Änderung der Ausbauart für die Erschließungsstraße im B-Plan 19 "Hafendorf Martinshafen"

<i>Organisationseinheit:</i> Bauamt <i>Bearbeitung:</i> Thomas Ulrich	<i>Datum</i> 10.10.2023
--	-----------------------------------

Vorhaben: Erschließung B-Plan 19 von Sagard

Darstellung: Lageplan Straßenbau

Maßstab: 1 : 250 **Diese Zeichnung darf ohne unsere ausdrückliche Genehmigung weder vervielfältigt, noch Dritten zur Einsicht überlassen oder in sonstiger Weise inhaltlich mitgeteilt werden.** **Lagebezug:** ETRS89, Zone 33 **Bearbeiter:** W. Schwarz **Blatt-Nr.:** 2.0a

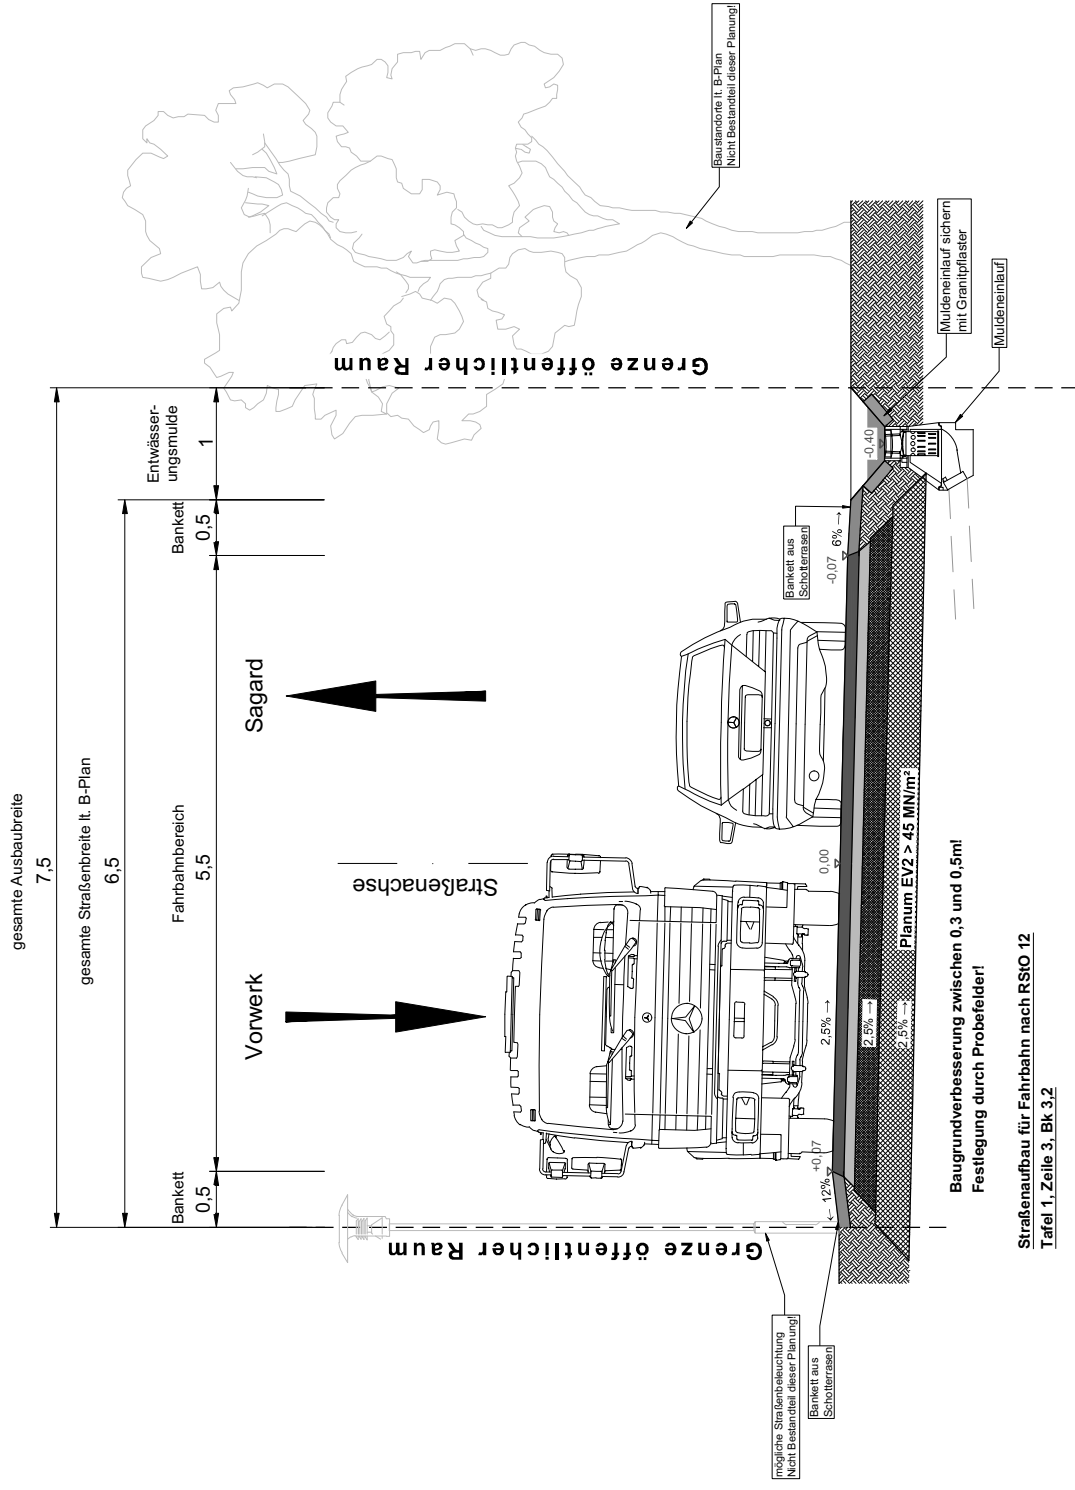
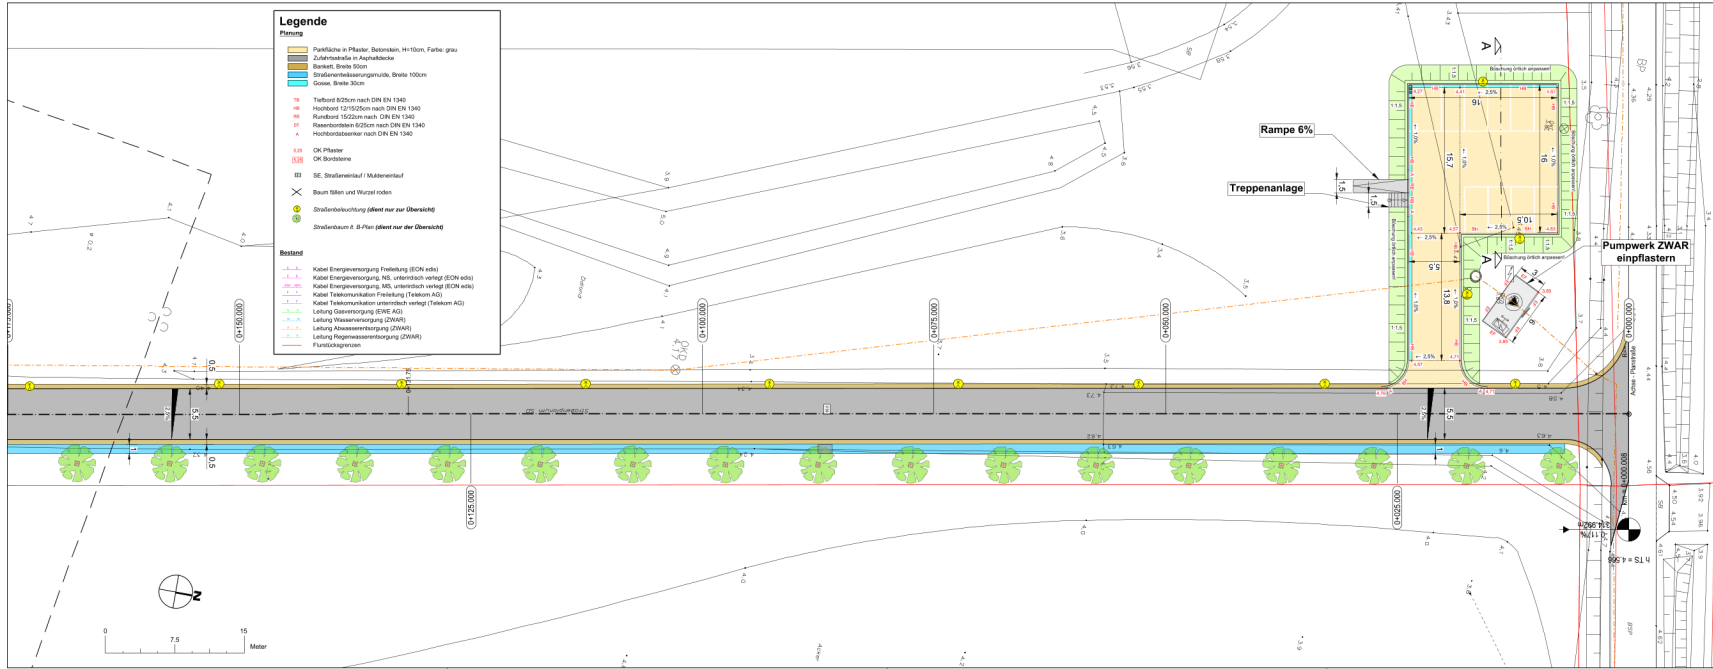
20.09.2023 Änderung Gradiente und Straßenoberbau Zufahrtsstraße
Datum Änderung **a** **Index**

Regelquerschnitt Planstraße

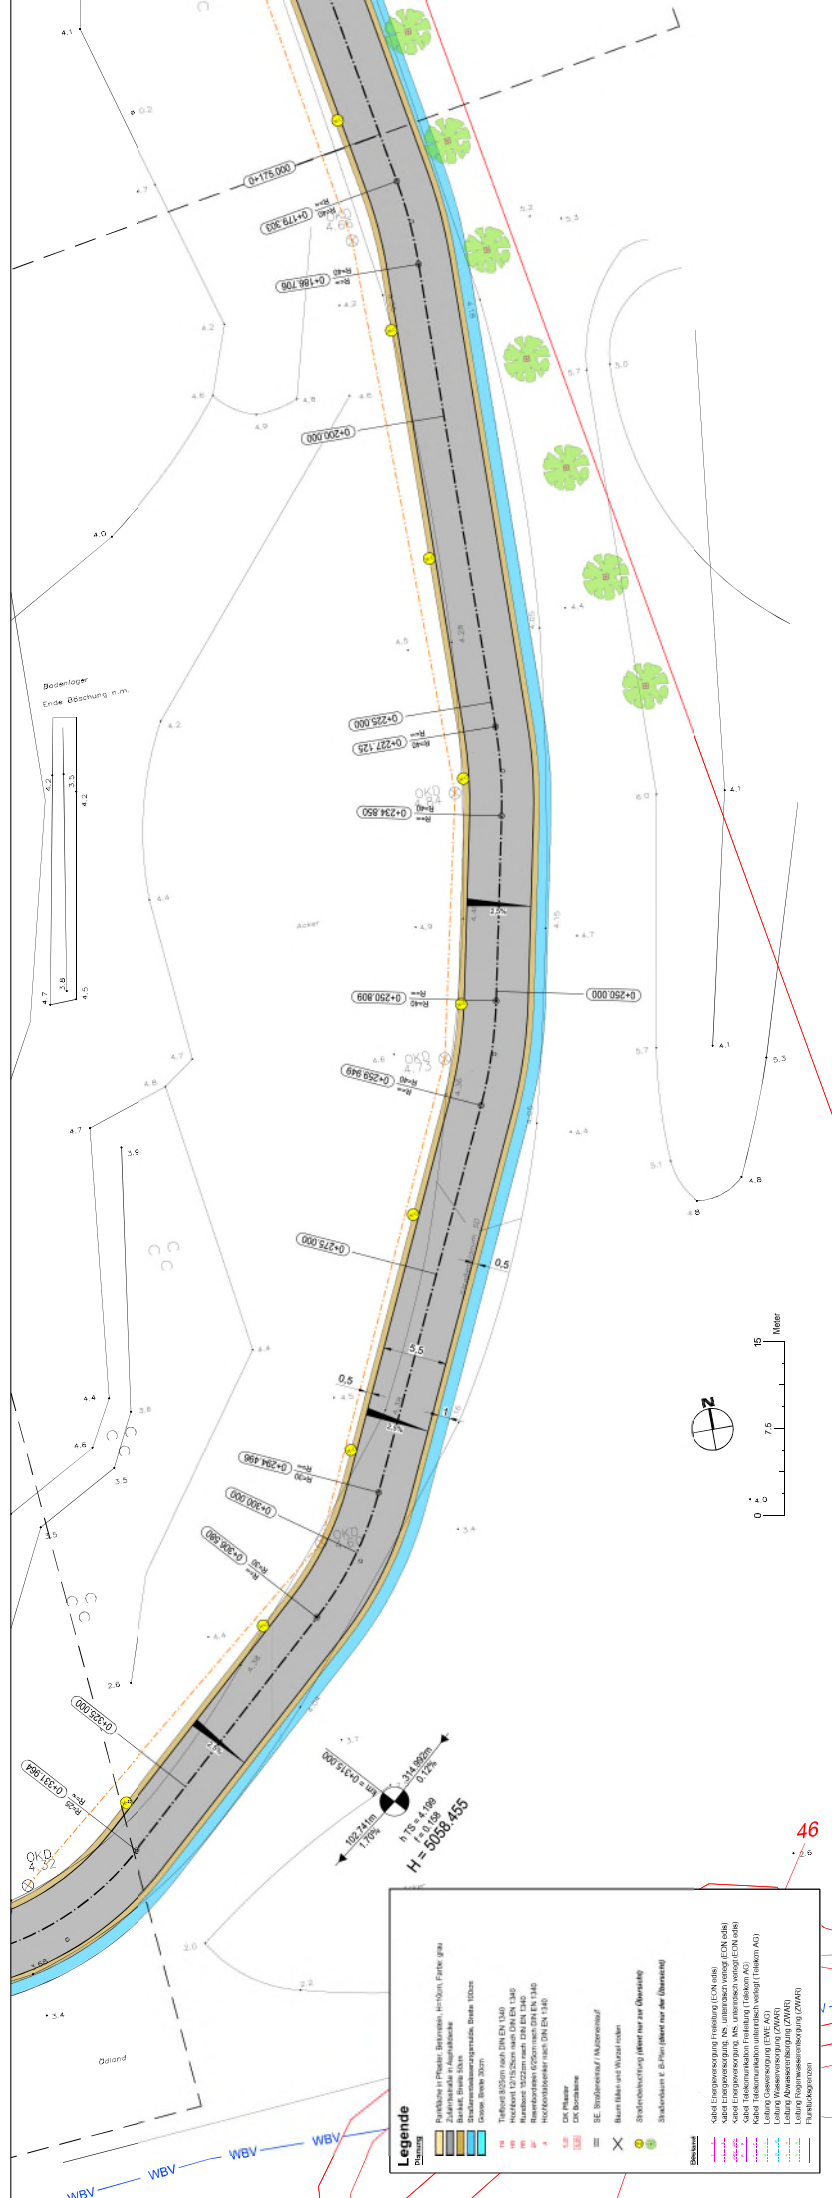
Der Investor ist nunmehr an die Gemeinde herangetreten, und erfragt den Ausbau der Erschließungsstraße in Asphaltbauweise.

Die Straße soll entsprechend des Projektes in 5,5m Breite, Bauklasse von 3,2 als Verbindungsstraße ausgebaut werden. Das Regenwasser wird in einer begleitenden Mulde gesammelt und in das noch fertigzustellende Hafenbecken eingeleitet. Die Beleuchtung und Bepflanzung sind nicht Teil der Planung und werden vom Vorhabenträger direkt umgesetzt.

Die Gemeinde billigt die Planung der östlichen Erschließungsstraße in Asphaltbauweise.
